BAB VI

EVALUASI RANCANGAN

Gambar 6.1. Situasi

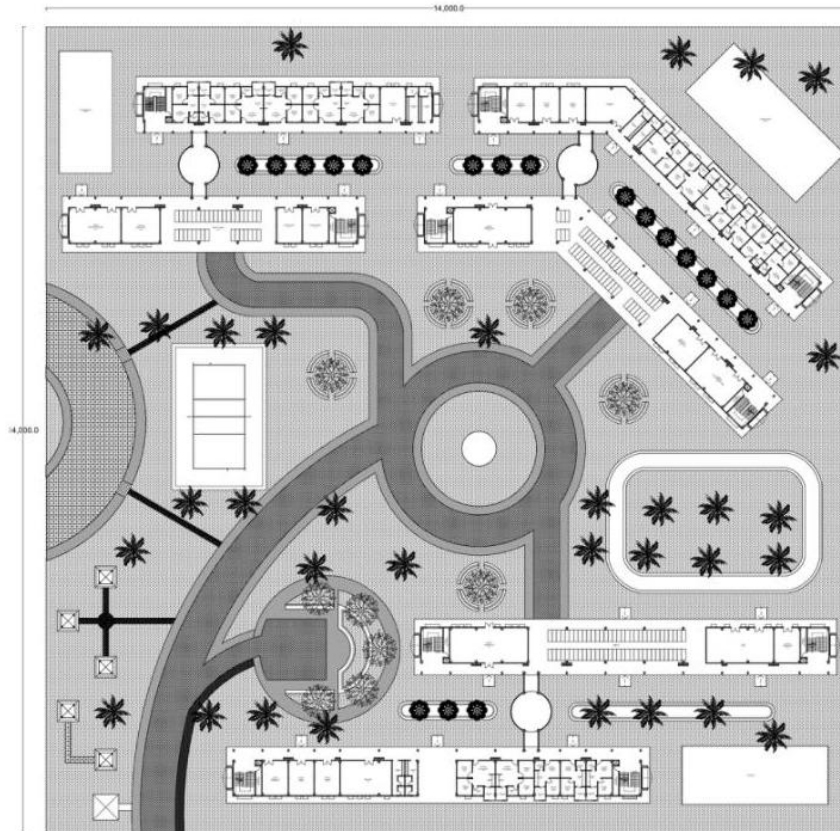
Evaluasi yang menjadi kekurangan dalam gambar situasi ini yakni belum jelasnya perletakan perahu nelayan yang menangkap ikan dengan perahu kecil (solo) dan dengan perahu besar (group). Yang dimaksud dengan perahu besar (group) adalah kelompok orang yang berburu ikan secara berkelompok dimana dapat dilihat pada situasi ini jumlah kapal yang digunakan berburu secara berkelompok jumlahnya lebih sedikit dan diletakkan dibagian selatan dari rumah susun. Sedangkan untuk perahu kecil (solo) jumlahnya lebih banyak.

Gambar 6.2. Site Plan

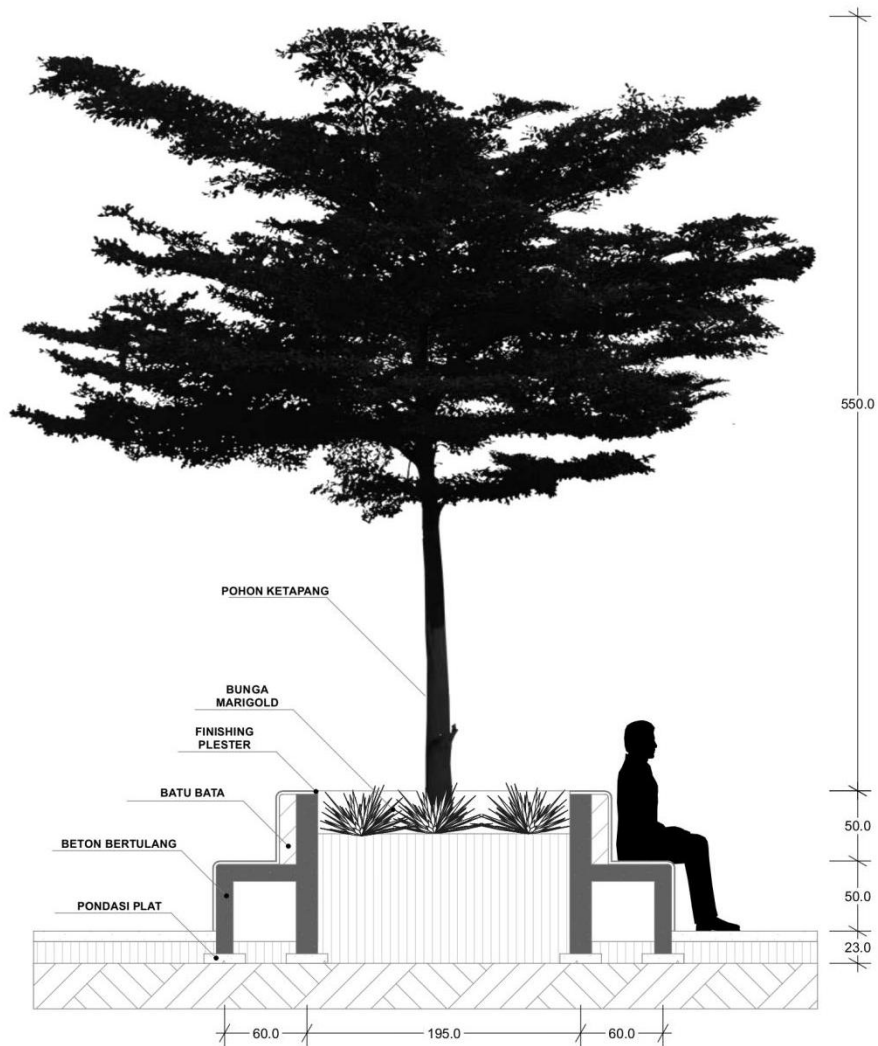
Evaluasi yang menjadi kekurangan dalam siteplan ini adalah masih belum adanya notasi perkerasan, pola perkerasan yang digunakan, bentuk perkerasan yang digunakan dan perkerasan pada bagian barat site sebagai jalur untuk para nelayan yang pulang melaut sehingga diperlukannya perkerasan sebagai jalur untuk para nelayan setelah melaut. Setelah evaluasi dapat dilihat pada siteplan sudah ada jalur untuk para nelayan dengan perkerasan paving block.

Lalu selain itu garis parkir juga belum ada pada gambar sehingga perlu ditambahkan untuk garis parkir. Dapat dilihat pada gambar Siteplan diatas sudah ada garis parkir untuk pengendara motor yang sudah mencukupi untuk semua pengguna disetiap twinblok rumah susun.

Gambar 6.3. Detail Lanskap

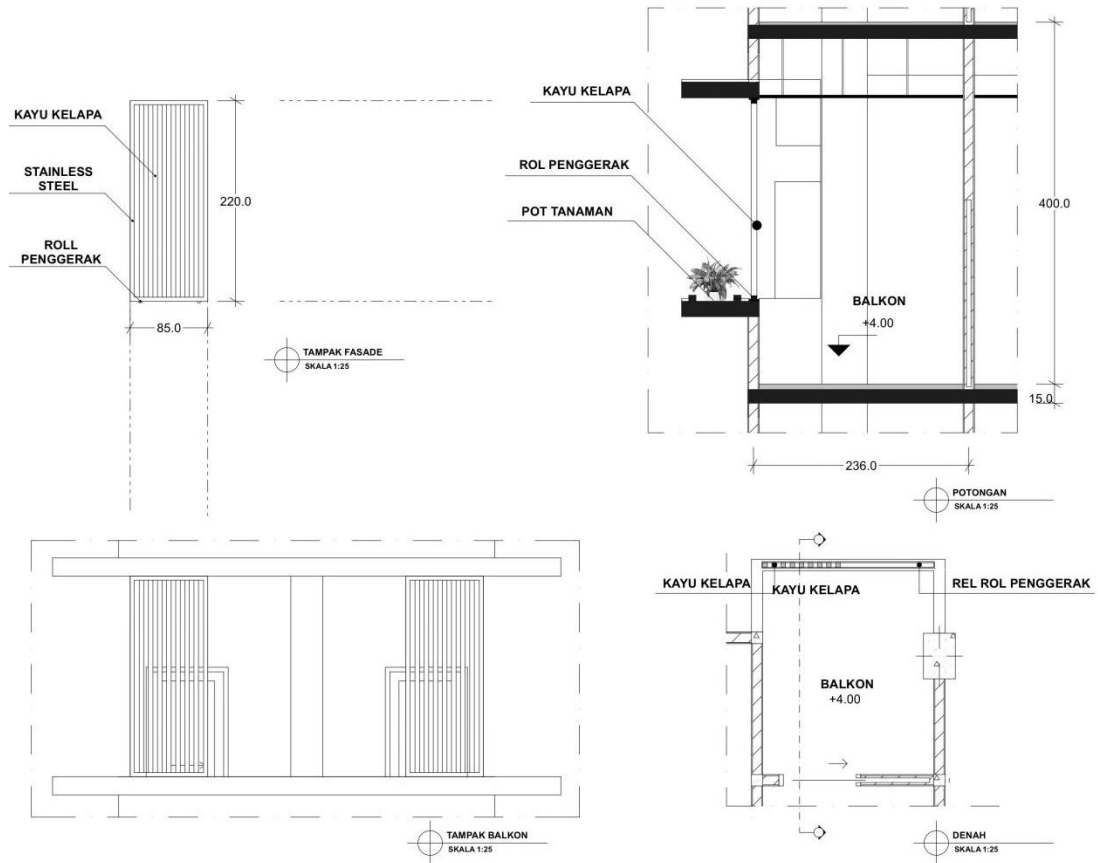
Evaluasi yang menjadi kekurangan dalam gambar situasi ini yakni notasi pohon yang masih belum menunjukkan fungsinya sebagai pohon peneduh. Pohon yang digunakan adalah pohon ketapang dengan tajuk yang lebar sehingga mampu memberikan pembayangan agar tidak panas saat duduk di area taman.

Gambar 6.4. Detail Balkon

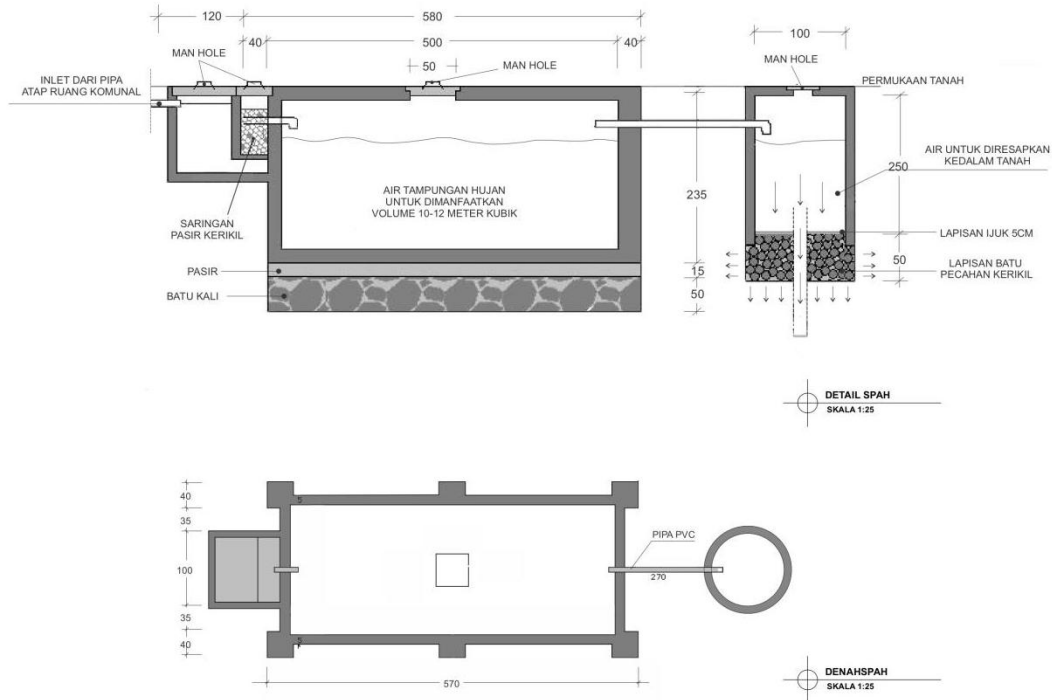
Evaluasi yang menjadi kekurangan dalam gambar detail ini yakni belum ada blok warna untuk bagian yang terpotong dan belum adanya penahan agar pot bunga tidak terjatuh dari unit hunian.

Setelah evaluasi dapat dilihat pada detail diatas sudah dilengkapi dengan penahan untuk pot bunga dan blok warna hitam untuk bagian yang terpotong.

Gambar 6.6. Interior Ruang Komunal

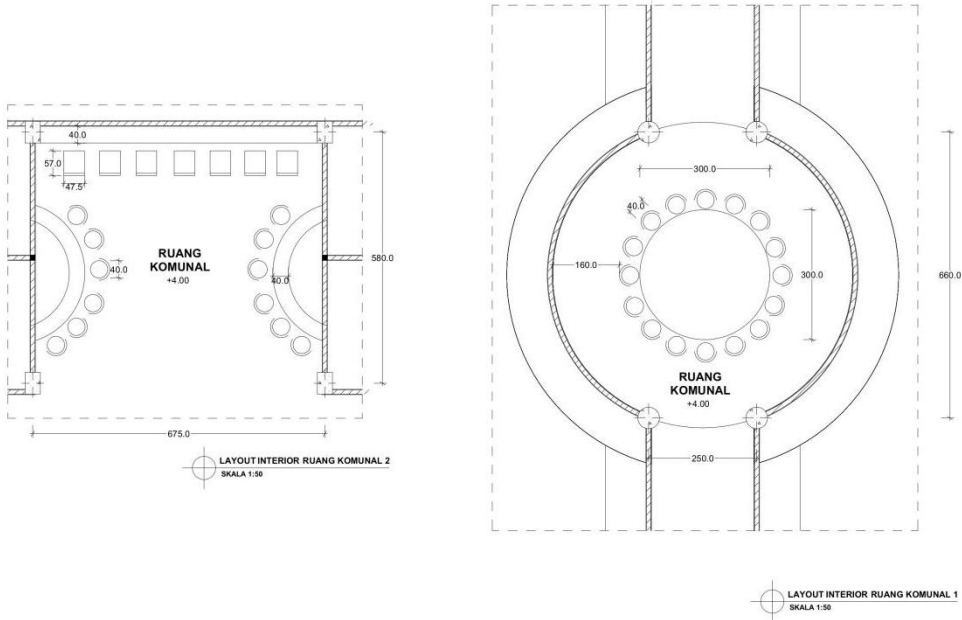
Evaluasi yang menjadi kekurangan pada gambar interior ruang komunal ini adalah belum adanya layout furniture pada denah parsial dan ukuran ruang komunal 2 perlu dibesarkan. Setelah evaluasi layout ruang komunal 1 dan 2 sudah dilengkapi dengan layout furniture dimana ruang komunal 1 sebagai tempat berkumpul dan belajar dengan konsep memusat untuk memperbanyak interaksi pada ruang komunal

ini sedangkan ruang komunal 2 dengan konsep lebih menyebar untuk memberikan privasi bagi pengguna yang ingin menggunakan fasilitas ini.

Gambar 6.7. Interior Penyimpanan Ikan

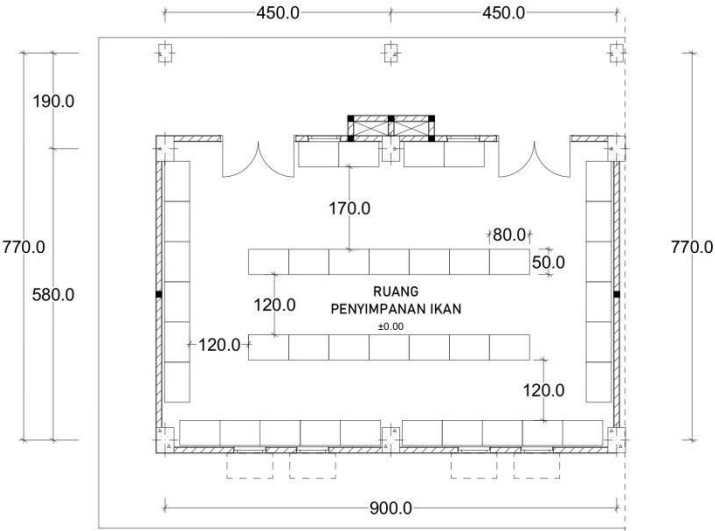
Evaluasi yang menjadi kekurangan pada gambar interior ruang penyimpanan ikan ini adalah belum adanya layout furniture pada denah parsial. Setelah evaluasi, ruang penyimpanan ikan sudah sesuai dengan besaran ruang pada bab 2 dimana ruang penyimpanan ikan mampu menampung 80 box penyimpanan ikan.

Gambar 6.8. Denah dan Potongan Parsial Unit Tipe 24

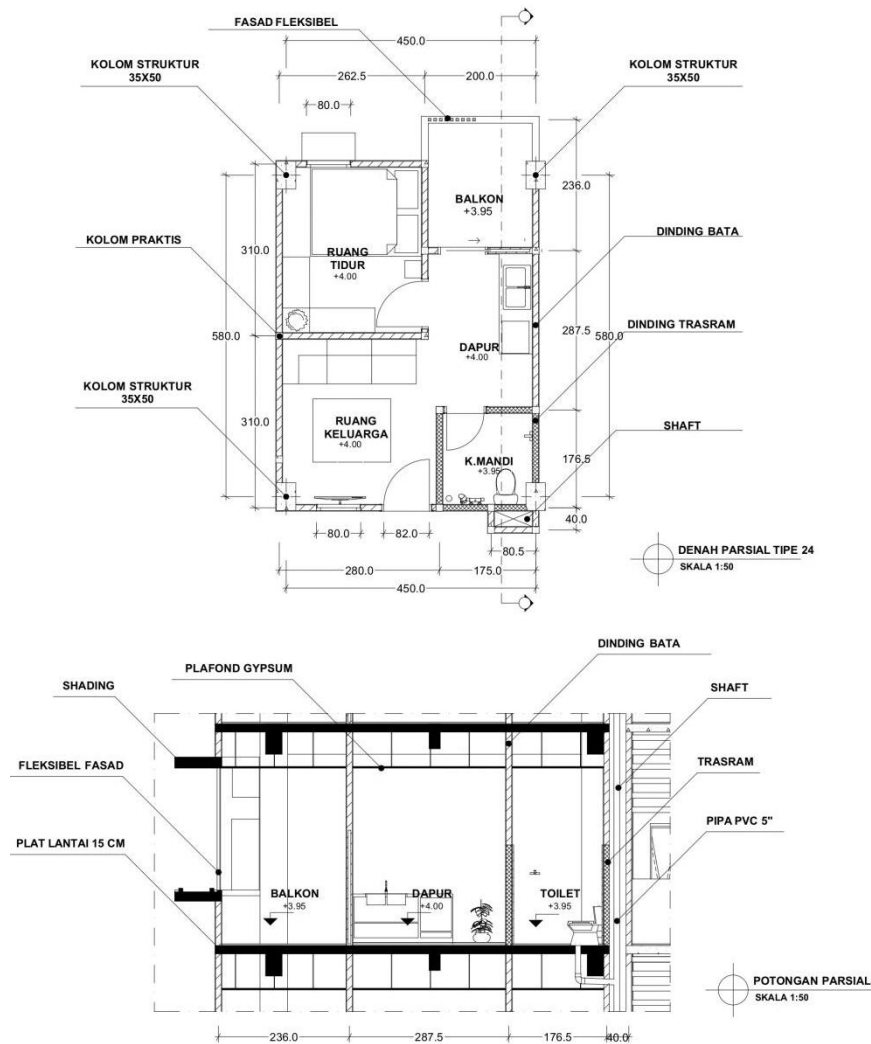
Evaluasi yang menjadi kekurangan pada gambar denah dan potongan parsial ini adalah belum adanya perbedaan elevasi antara ruang luar dan dalam seperti balkon, dapur dan ruang keluarga. Setelah evaluasi dapat dilihat perbedaan elevasi

pada ruang luar dan dalam yang dapat dilihat melalui gambar potongan dan denah diatas.

Gambar 6.9. Aksonometri Struktur Twin Blok A

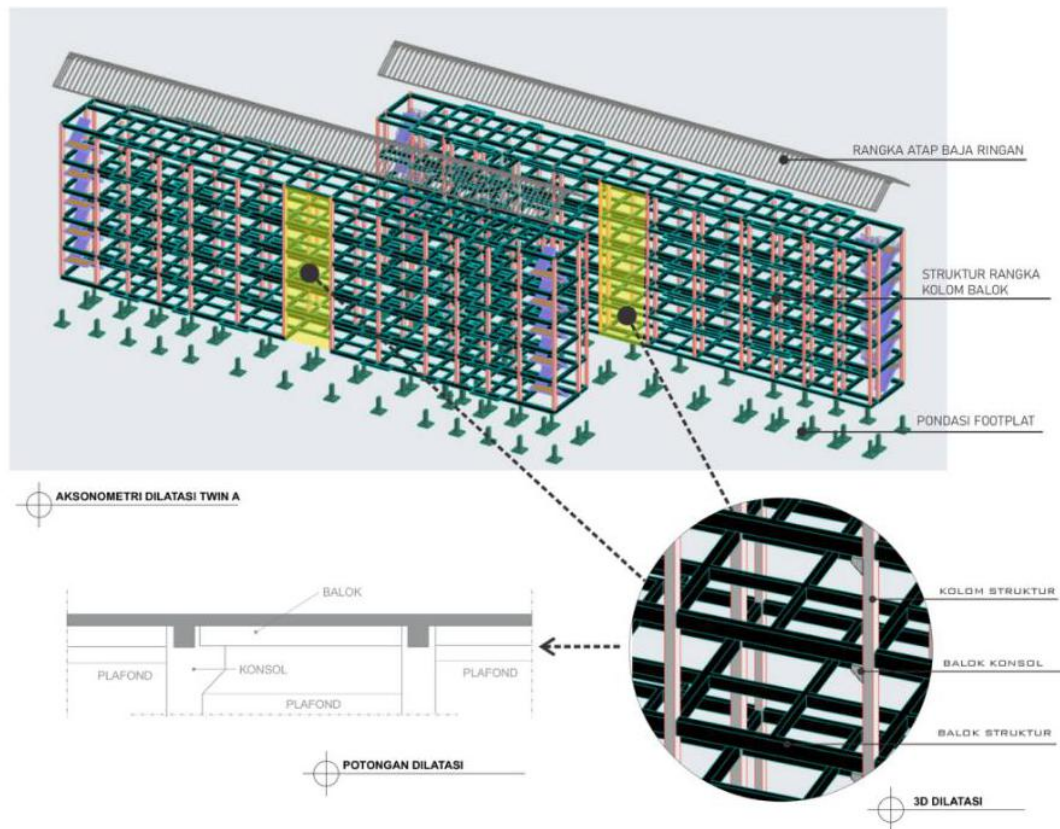
Evaluasi yang menjadi kekurangan pada struktur ini adalah belum adanya gambar yang menjelaskan tentang struktur dilatasi pada desain. Setelah evaluasi dapat dilihat pada gambar diatas, dilatasi yang digunakan adalah dilatasi dengan sistem balok konsol dimana dengan sistem dilatasi ini akan dapat mengatasi permasalahan struktur tanpa harus mengorbankan estetika pada bangunan. Seperti jarak antar kolom dapat dipertahankan jadi fungsi ruang tetap dapat berfungsi tanpa adanya gangguan dari elemen struktur. Untuk aksonometri Twin blok B dan C dapat dilihat pada lampiran.
